Modulo per la presentazione delle osservazioni per i piani/programmi/progetti sottoposti a procedimenti di valutazione ambientale di competenza statale

ID: Codice procedura (ID_VIP/ID_MATTM):10844

Impianto per la produzione di energia elettrica da fonte eolica, costituito da 6 aerogeneratori della potenza complessiva di 37,2 MW, un sistema di accumulo da 25 MW e relative opere connesse in località "Rempillo" nel comune di Pitigliano (GR).

ALLEGATO alle OSSERVAZIONI all' IMPIANTO EOLICO denominato REMPILLO nel COMUNE di PITIGLIANO (GR). Composto da n. 5 immagini e n. 5 pagine

Immagine n. 5 Intervisibilità degli impianti eolici della provincia di Viterbo anche in quella di Grosseto, in particolare nel pitiglianese.

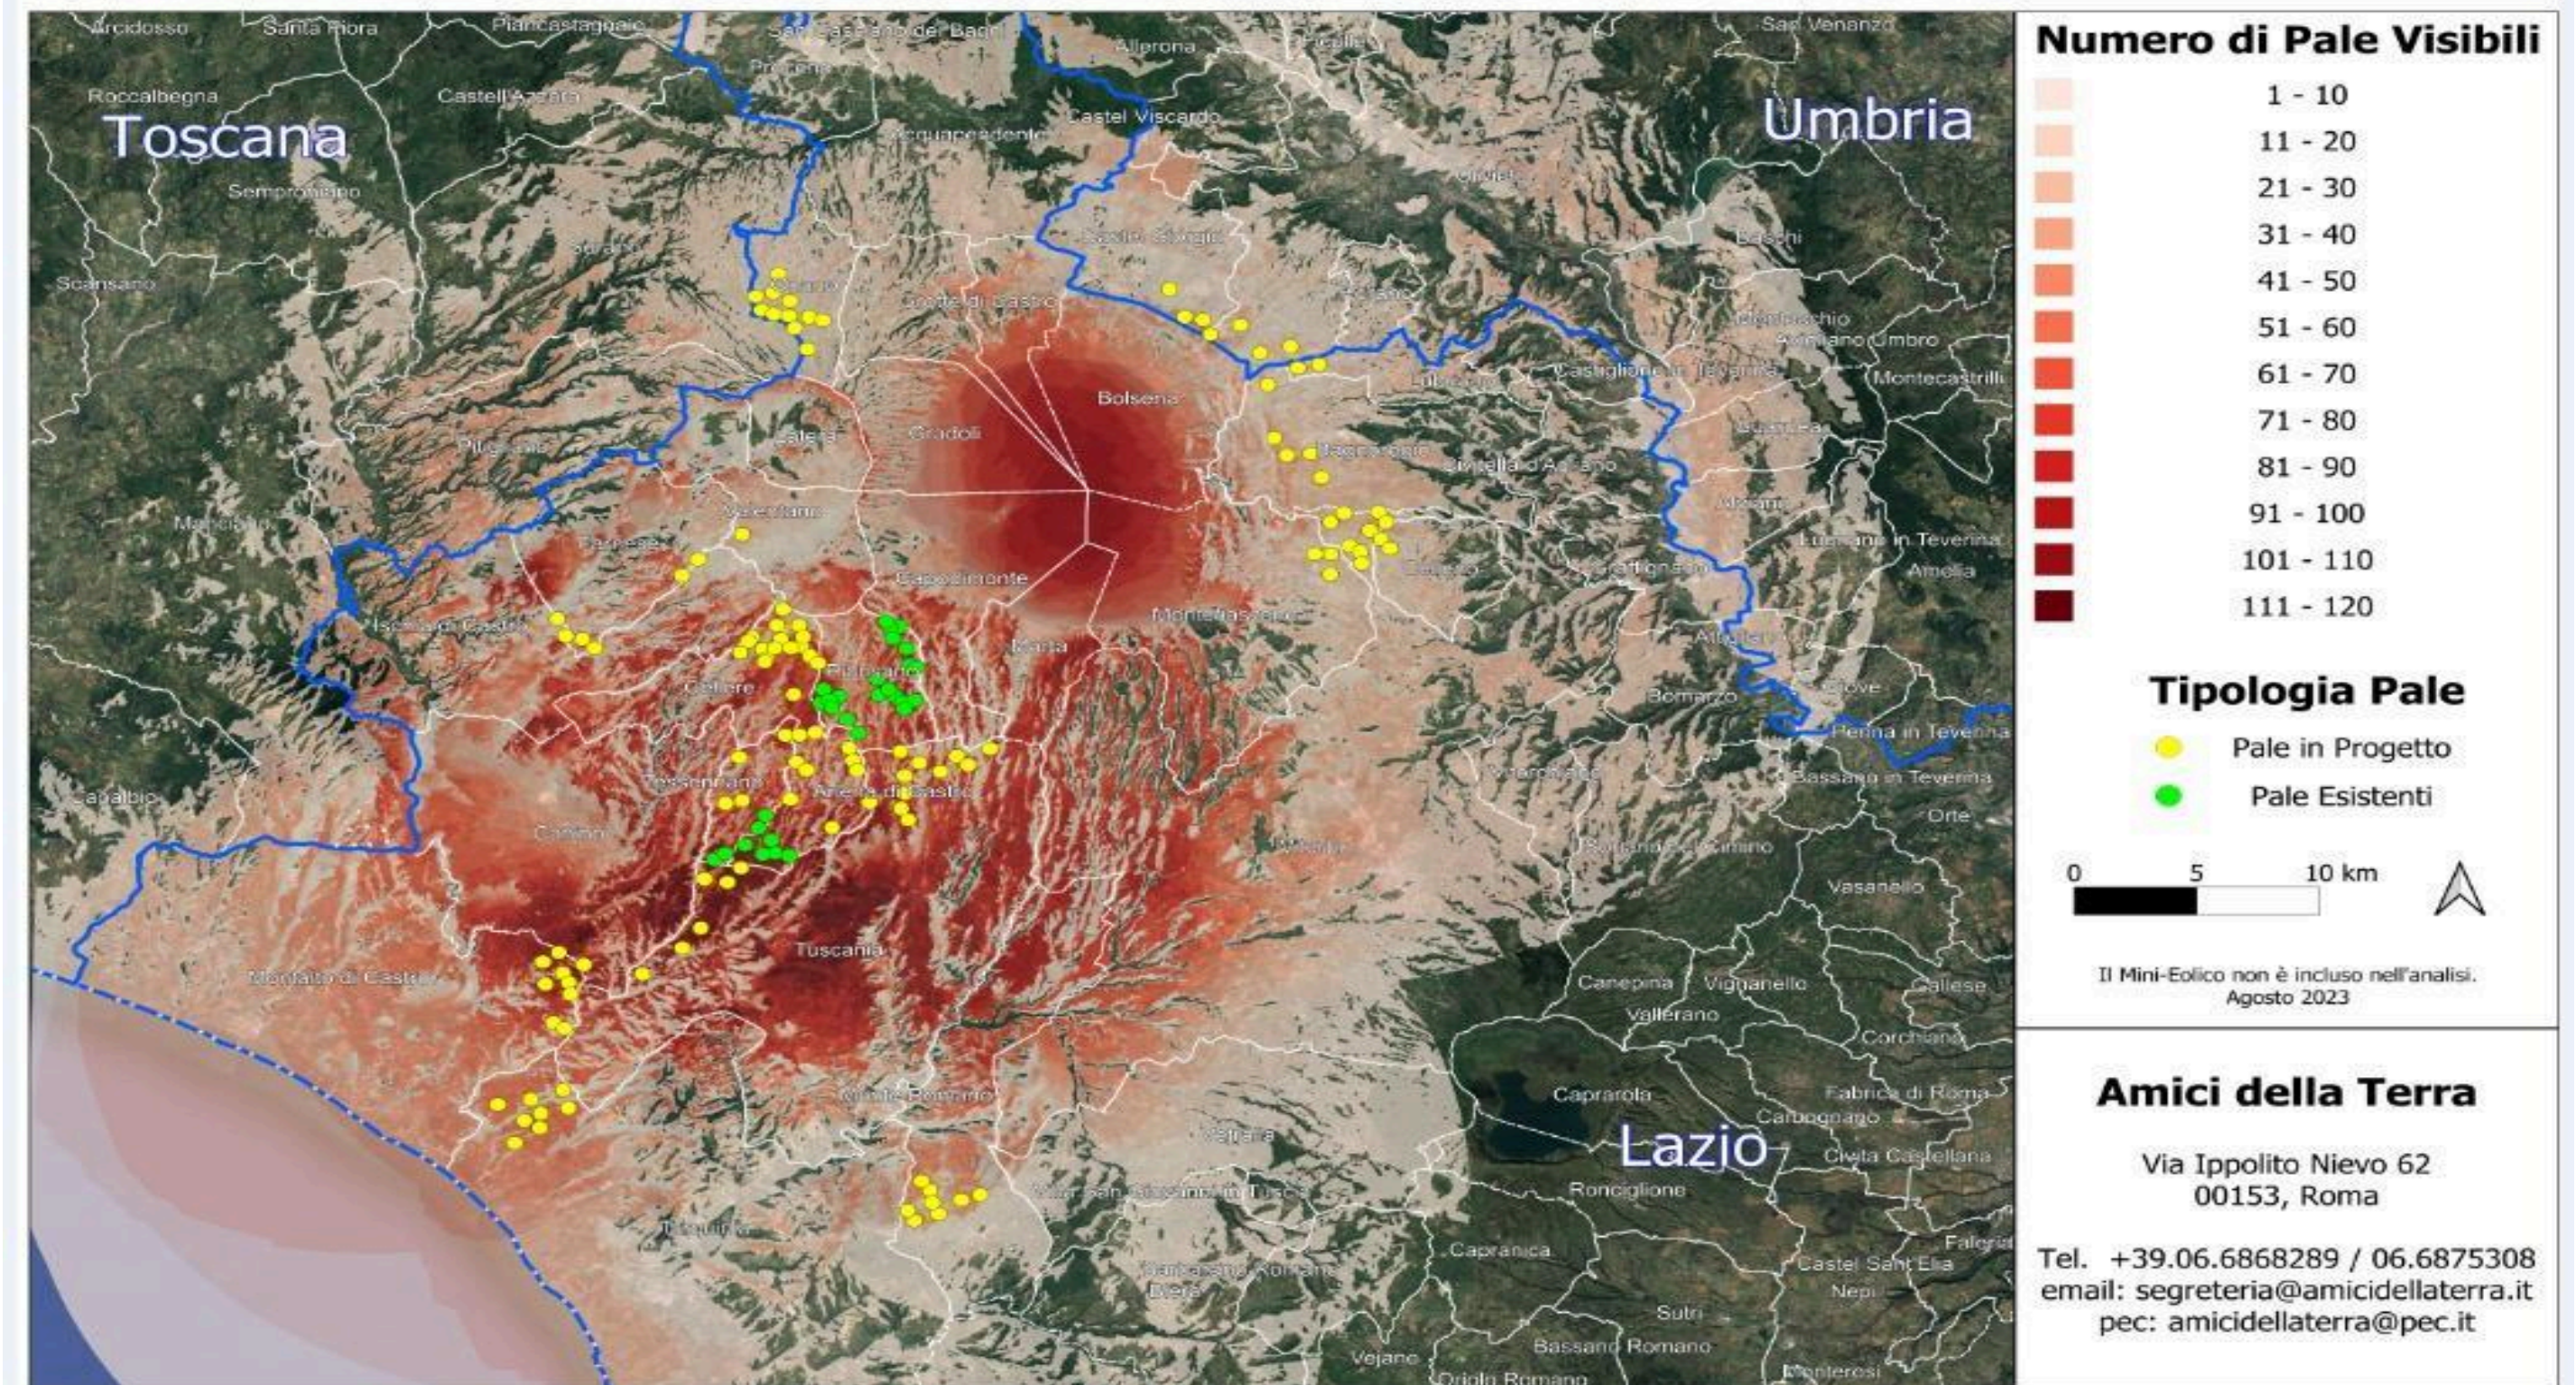
Quindi anche la Regione come Ente deputato dalla normativa nazionale a legiferare sulle aree idonee e non idonee si è espressa riguardo al fatto che abbia assolto ai doveri e alle quote stabilite dal PNIEC e in ambito regionale la provincia di Viterbo è stata quella con il più alto tasso di impianti FER tra tutte e quindi ormai satura ed il cumulo degli impianti FER installati, autorizzati e in progetto rappresenta una elevata criticità per la sostenibilità ambientale di ulteriori eventuali iniziative. L'impianto eolico “ Rempillo” pur essendo “esterno al confine provinciale e regionale ma nelle sue immediate vicinanze (a soli 100 metri i primi due aerogeneratori) oltre ad impattare sul territorio e sulle economie di tre Comuni del Lazio (Farnese, Valentano e Latera) si trova nelle fasce di rispetto dei Beni di notevole interesse pubblico come si è evidenziate nelle Osservazioni nn. 1 e 2 e crea anche degli impatti negativi anche sui beni naturalistici come verrà dettagliato nell'Osservazione n. 4. Inoltre andrebbe a sommarsi al già enorme cumulo di impianti eolici e fotovoltaici e geotermici che già creano una elevata criticità ambientale nella provincia di Viterbo e interferiscono anche con il territorio toscano come si può vedere dalle immagini nn. 4 e 5 dell'Allegato n. 1.
